**AVIS RELATIF À LA PROTECTION
CONTRE LES EVENTUELS EFFETS NOCIFS ET NUISANCES
PROVOQUÉS PAR LES RAYONNEMENTS NON IONISANTS
GÉNÉRÉS PAR DES ANTENNES ÉMETTRICES STATIONNAIRES**

Commune : MONS - Exploitant : PROXIMUS

Référence exploitant : 65ADO_01

Rapport n° 3374 / 2023

Figure 1 : Vue en plan des lieux de séjour et des points de contrôle

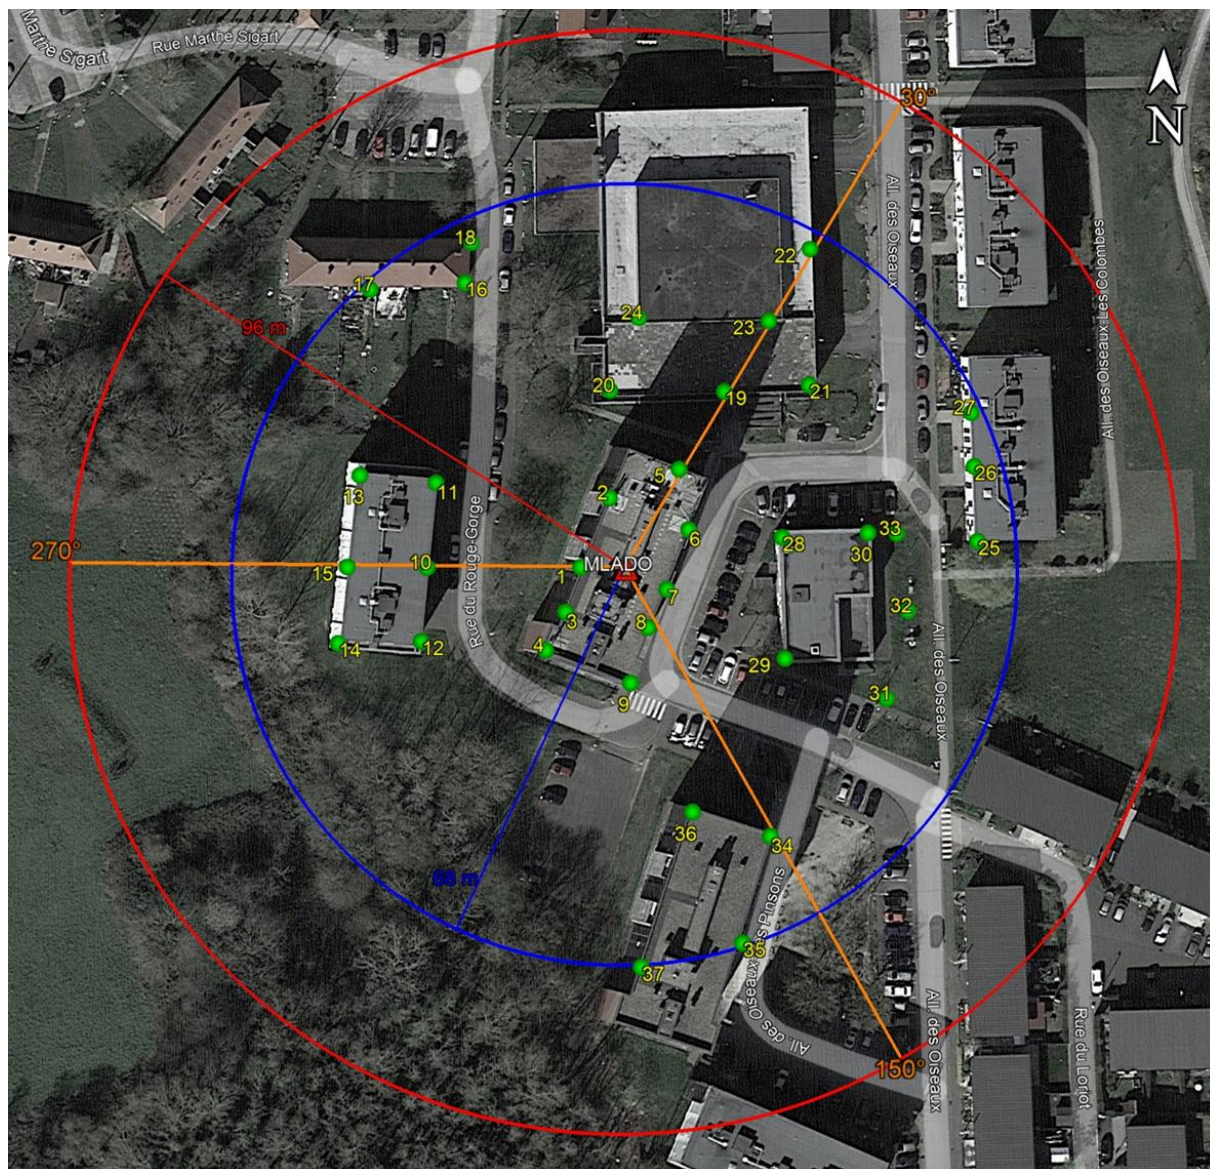
Les fréquences d'émission, la puissance rayonnée par chacune des antennes et leur gain permettent de déterminer le rayon de la zone à analyser. Tout dépassement de la limite par installation est exclu en dehors de cette zone. Le tableau 2 reprend les 35 LS² pour lesquels l'indice d'exposition est le plus élevé. Les différentes colonnes indiquent :

- le numéro du point de contrôle repris sur un des plans de la figure 1;
- le numéro du LS dans lequel se trouve le point de contrôle de la 1^{ère} colonne ;
- l'atténuation d'obstacle prise en compte pour le calcul de l'indice d'exposition dans le LS ;
- le résultat du calcul de l'indice d'exposition.

En ce qui concerne les antennes de l'installation mentionnées dans le tableau 1, la distance maximale à laquelle la limite pourrait être atteinte, à l'extérieur, est égale à 93,8 m. S'il n'y a pas de LS à une distance inférieure, les antennes respectent forcément la limite d'immission.

Dans le cas des LS situés à l'intérieur des bâtiments, une atténuation d'obstacle est prise en compte et il en résulte que la distance maximale à laquelle la limite pourrait être atteinte se réduit à 66,4 m.

Les résultats de l'évaluation décrite au paragraphe 4 indiquent que les antennes émettrices stationnaires de l'installation faisant l'objet du présent avis ne produisent pas, dans un lieu de séjour, un rayonnement électromagnétique maximum supérieur aux limites fixées à l'article 4 du décret.

En conclusion, les antennes émettrices stationnaires faisant partie de l'installation référencée dans le paragraphe 2 et dont les caractéristiques techniques sont résumées dans le tableau 1 **respectent les limites d'immission** fixées à l'article 4 du décret du 8 décembre 2022 (M.B. du 16.12.2022) modifiant le décret du 3 avril 2009 relatif à la protection contre les éventuels effets nocifs et nuisances provoqués par les rayonnements non ionisants générés par des antennes émettrices stationnaires.

Figure 2 : Vue en plan des installations d'antennes dans un rayon de 300 mètres autour de l'installation faisant l'objet de la demande d'avis

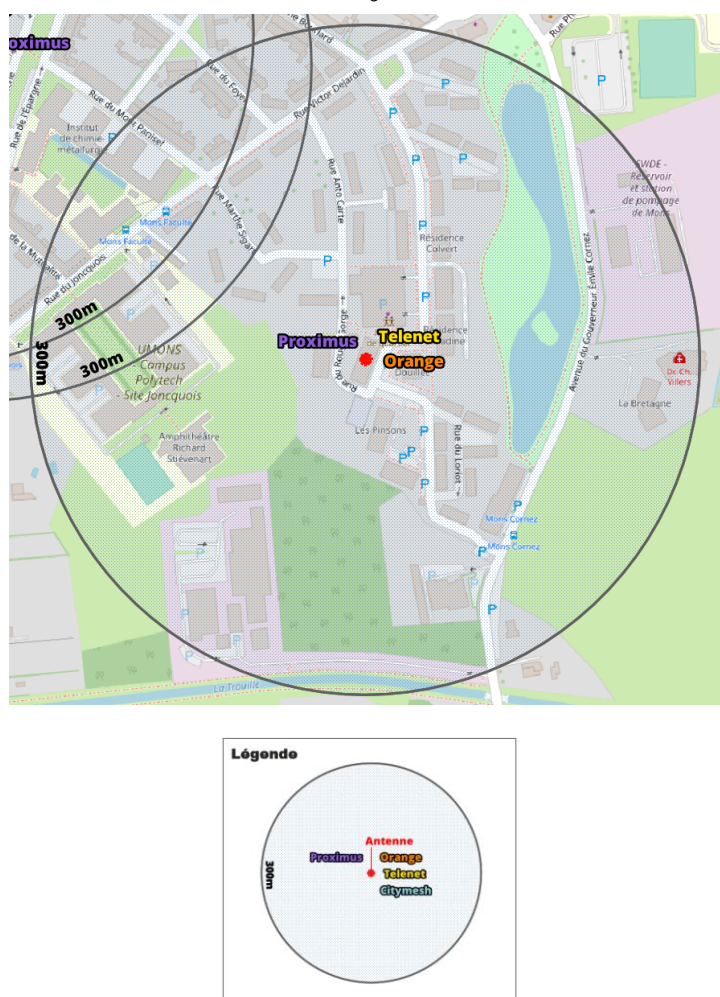
Le plan en projection verticale de la figure 2 indique la localisation des antennes actives éventuelles visées par le décret et situées dans un rayon de 300 mètres autour de l'installation référencée dans le paragraphe 2. Les données de localisation de ces antennes et les avis correspondant sont accessibles via le cadastre en ligne des antennes émettrices stationnaires⁶.

Compte tenu du nombre d'installations localisées dans la figure 2, il apparaît que l'intensité du rayonnement électromagnétique généré, dans les lieux de séjour situés à proximité de l'installation référencée dans le paragraphe 2, par l'ensemble des antennes émettrices stationnaires de l'ensemble des exploitants du même site d'antennes émettrices stationnaires respecte la limite fixée à l'article 4, § 2 du décret.
